# SERVICE BULLETIN

FUJI HEAVY INDUSTRIES LTD.

NO. 200-004 DATE 57-10-8

1. 標 題: エンジン駆動燃料ポンプ出口部ティの点検及び交換
2. 適用機体: FA200-180 製造番号#12以降の全機(-180A0を除く)
3. 適用度: 指令事項
4. 目 的: エンジン駆動燃料ポンプ出口部ティ(AN783-6)に亀裂発生の事例が報告されたので点検及び交換を実施する。
5. 指 示: (1) 漏洩点検  
ミクスチュア・レバー Cut-Off 位置の状態補助燃料ポンプを“ON”にし、エンジン駆動燃料ポンプ出口部ティの、Fig. 2 の位置に燃料漏洩がないことを確認する。  
燃料漏洩の徴候が見られた場合は上記ティ(AN783-6)を新品と交換すること。  
(2) ダイ・チェック  
エンジン駆動燃料ポンプ出口部ティ(AN783-6)を取外し、Fig. 2 の位置にクラックがないことをダイ・チェックにより確認する。  
クラックが発見された場合は、上記ティを新品と交換すること。  
(3) 交 換  
エンジン駆動燃料ポンプ出口部ティ(AN783-6)を取外して廃棄し、新品と交換すること。
6. 実施時期: (1) 総飛行時間3000時間未満  
このSB受領後100飛行時間以内に5.(2)項のダイ・チェックを実施すること。また、総飛行時間3000時間において、5.(3)項の交換を実施

Fig. 1 全体取付

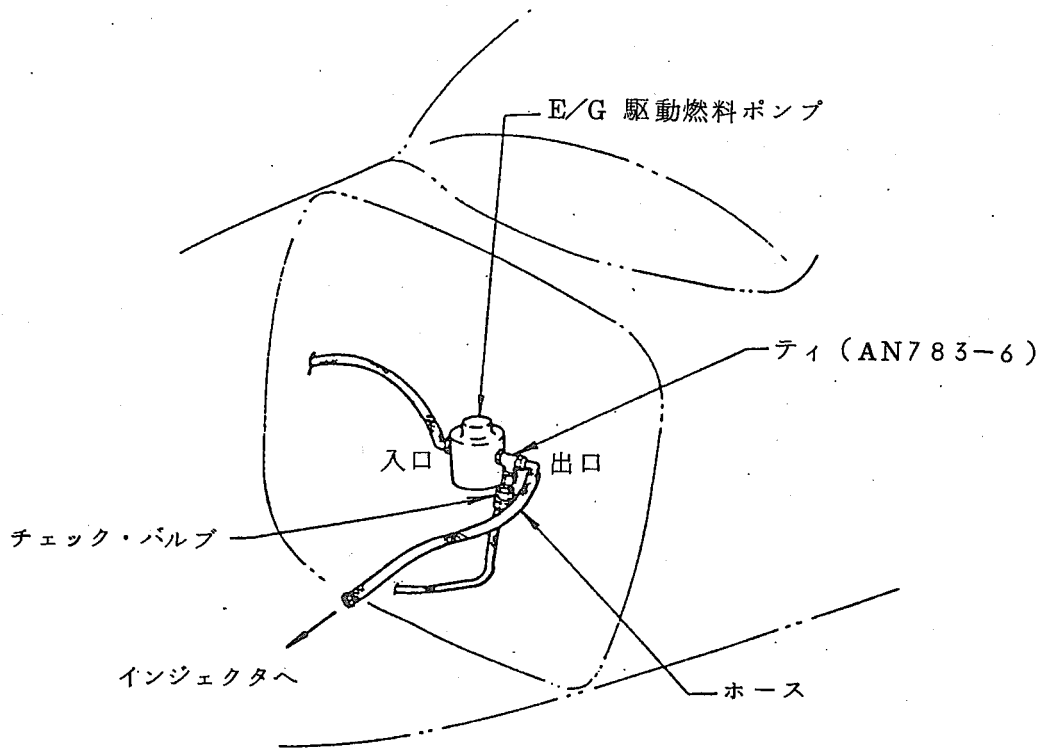
2) エンジン駆動燃料ポンプ出口部ティ(AN783-6)とエンジン駆動ポンプを取付けているナットをゆるめる。

3) ティとチェック・バルブを取付けているナットをゆるめる。

4) ティと燃料インジェクタの間のホースを、ティ部でナットをゆるめて取外す。

Fig. 2 ティ (AN783-6) の点検部位

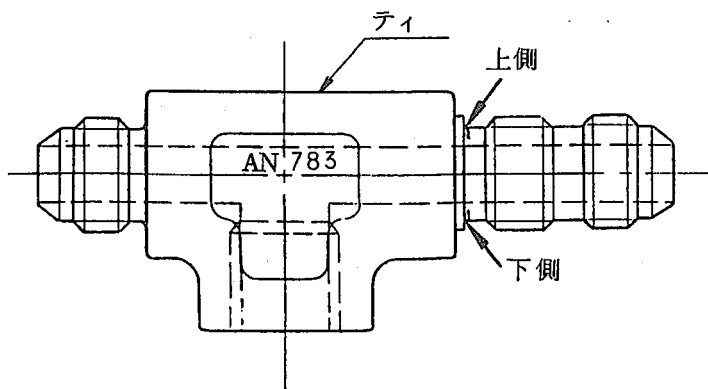
4) 補助燃料ポンプを“ON”にし、Fig.2 の位置に燃料漏洩がないことを点検する。

6) ティのダイ・チェックを実施する場合は、Fig.2 に従ってクラックの有無を点検する。クラックが発見された場合はティを新品と交換する。

クラック及び漏洩の点検は矢印部全周  
 (特に上側及び下側) について実施す  
 る。

5) ティを交換する場合は、取外したティを廃棄扱いし、新しいティを取付ける。
